Con la presente relazione si espongono le motivazioni per le quali la società Ares srl ha deciso di proporre un adeguamento tecnico al proprio progetto di impianto eolico già autorizzato con *D.D. n.23AF.2016/D.00334* emanata dalla Regione Basilicata.

<b>Relazione tecnica della proposta di variante</b>	Codice Data creazione Data ultima modif. Revisione Pagina	GE.BEL01.PDV.1.1 01/07/2020 11/09/2020 00 3 di 17
---	---	---	---

**Figura 1 – Area di impianto così come autorizzato**

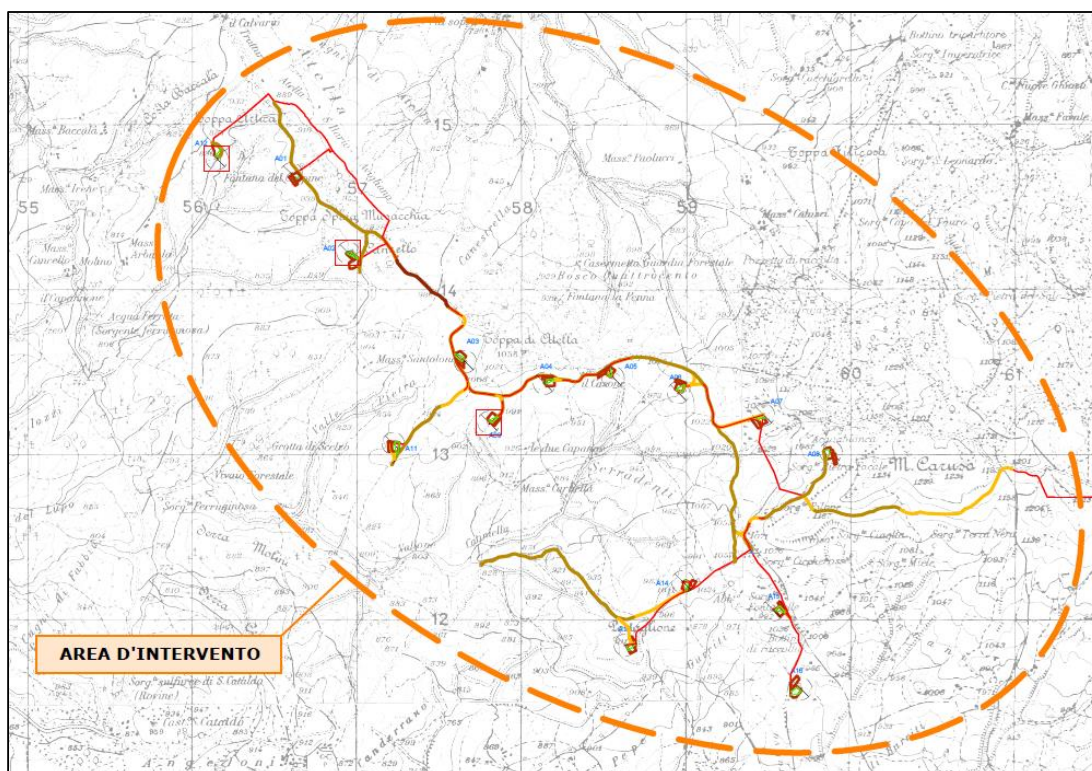
Nel prosieguo si descriverà dettagliatamente la proposta di ottimizzazione dell'impianto eolico autorizzato la quale, in estrema sintesi, consiste nella riduzione dell'altezza al mozzo di 3 aerogeneratori (A02, A09 e A12) e nella rimodulazione e redistribuzione di potenza dei singoli aerogeneratori, per una potenza complessiva di impianto che si riduce a 51.64 MW.
